MUISTUTUS

## Muistutus Kyytitien katusuunnitelmasta välillä Tukkucaupankuja - Vanha Porvoontie

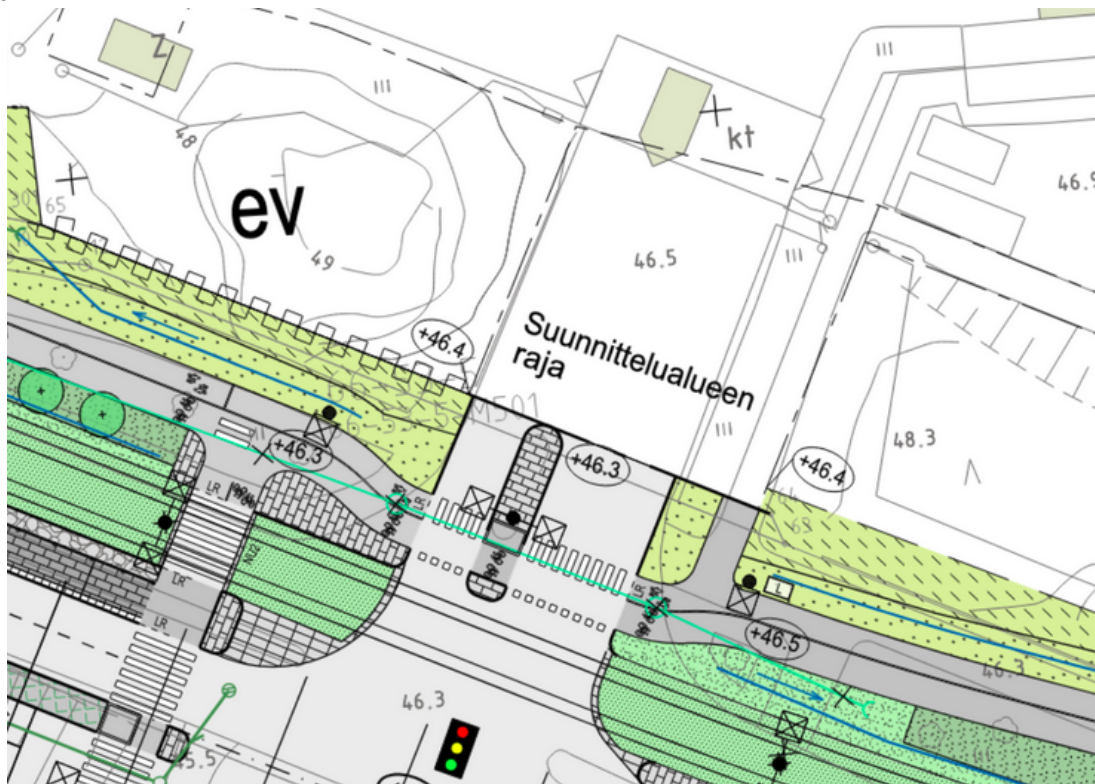
1. Kyytitien ja logistiikkakeskuksen tonttiliittymän risteyksessä ylityksen linjausta tulisi suoristaa. Risteyksessä huomiota ei pitäisi joutua kiinnittämään turhiin mutkiin, jotta voi keskittyä muuhun liikenteeseen. Ylityksen länsipuolella haasteena on raitiotien ylityksen odotusalueen kaventuminen, mutta ainakin itäpuolella sivuttaissiirtymää voisi loiventaa, ja ehkä koko ylitystä voisi siirtää esim. metrin verran kohti porttia ilman että HCT-rekat joutuvat ongelmiin. Periaatteena pitäisi kuitenkin olla, että jonotus portille tapahtuu kiinteistön alueella, eikä katualueella.

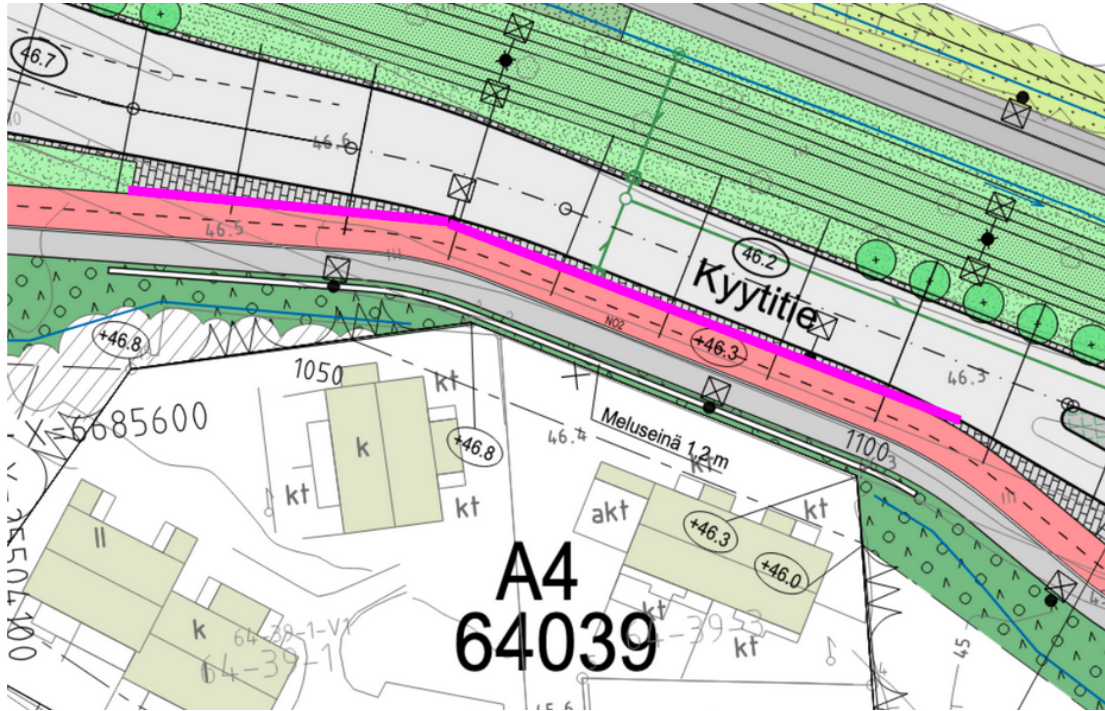
2. Kyytitien eteläpuolelle välille plv 1030-1110 on esitetty meluseinä jalkakäytävän ja rakennusten väliin. Ehdotamme sen siirtämistä ajoradan ja pyörätien väliin, jolloin pyörätien ja jalkakäytävän viihtyisyys ja koettu turvallisuus paranisivat. Melu tulee kuitenkin autoista ja jossain määrin raitiovaunuista eikä polkupyöristä tai jalankulkijoista. Jos meluseinä mahtuu jalkakäytävän ja tontin rajan väliin, se mahtuisi myös pyörätien ja ajoradan väliin, varsinkin jos jalkakäytävää ja pyörätietä siirtää vastaavasti hieman ajoradasta poispäin, ja/tai ajorataa kohti raitiotietä. Meluseinä myös estäisi ajoradan aurasroiskeiden lentämisen baanalle. Meluseinä on kuitenkin verrattain lyhyt ja heti sen jälkeen on lumitilaa, joten ajoradan auraukselle ei pitäisi koitua ongelmia.

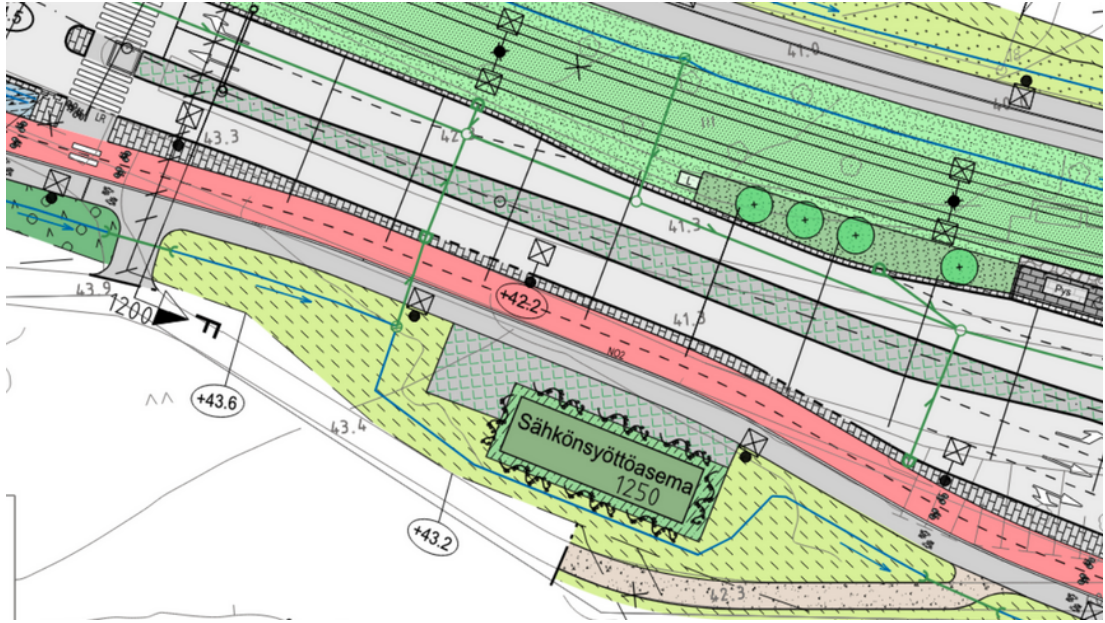
3. Sähkönsyöttöaseman kohdalla pyörätie ja jalkakäytävä kulkevat epämiellyttävän lähellä ajorataa, joka aiheuttaa meluhaittaa ja turvallisuuden tunnetta. Ehdotamme, että pyörätietä ja jalkakäytävää viedään lähemmäksi sähkönsyöttöasemaa, tai ajoradan keskisaareketta kavennetaan, jotta ajoradan ja pyörätien väliin saadaan lisää tilaa. Lumitilaa tarvitaan enemmän pyörätien ja ajoradan välissä, kuin ajoratojen välissä.

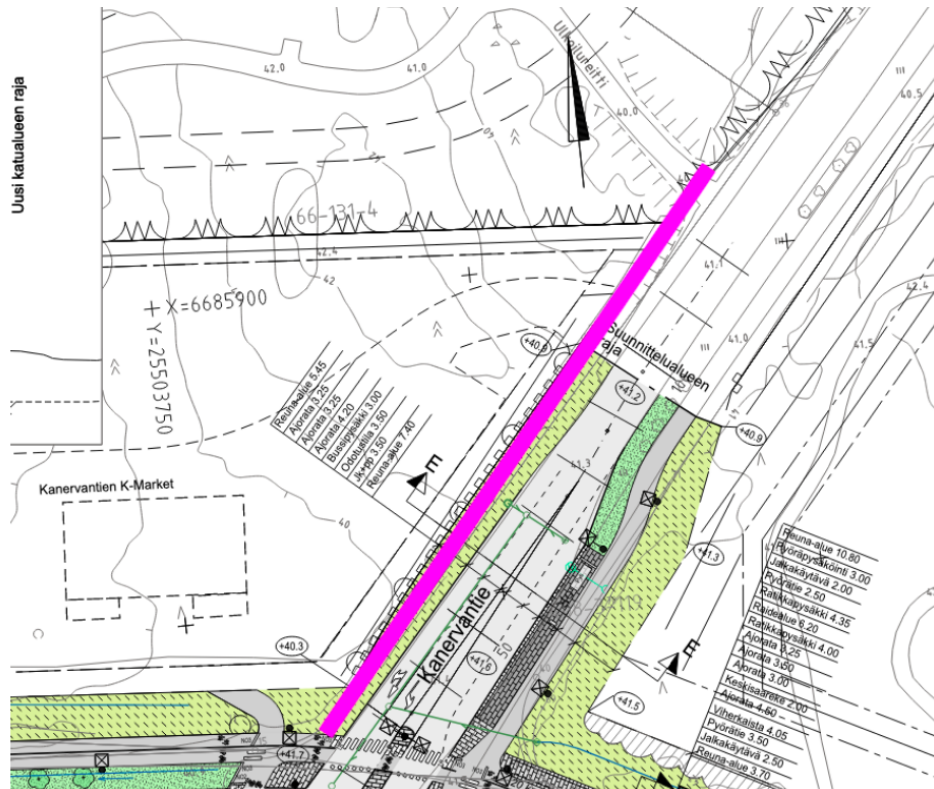
4. Yhteys ulkoilureitille Kanervantien länsipuolelta puuttuu suunnitelmasta. Turhien kadunylitysten välttämiseksi yhteys on syytä olla Kanervantien länsipuolellakin, vaikka itäpuolella kulkevalta pyörätieltä tehtäisiinkin yhteys kadun yli ulkoilureitille.

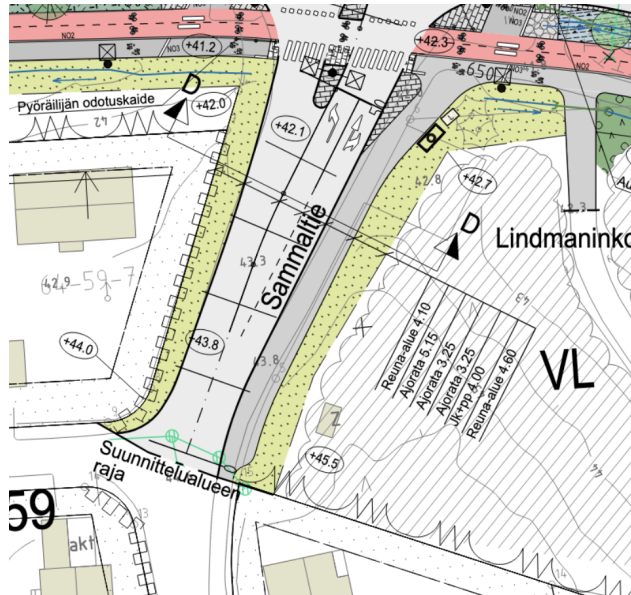
5. Sammaltien kaksisuuntainen pyöräliikenne tulee erottaa ajoradasta välikaistalla (lumitila, turvaväli). Pyörätien reuna ei ole käyttökelpoinen, ja kulkijat tulevat joka tapauksessa valitsemaan kulkulinjan vähintään 0,5 m – 1 m päässä ajoradan reunasta. Pyörätien reuna kannattaisi linjata kauemmas ajoradasta, vaikka se tarkoittaisi pyörätien kaventamista.
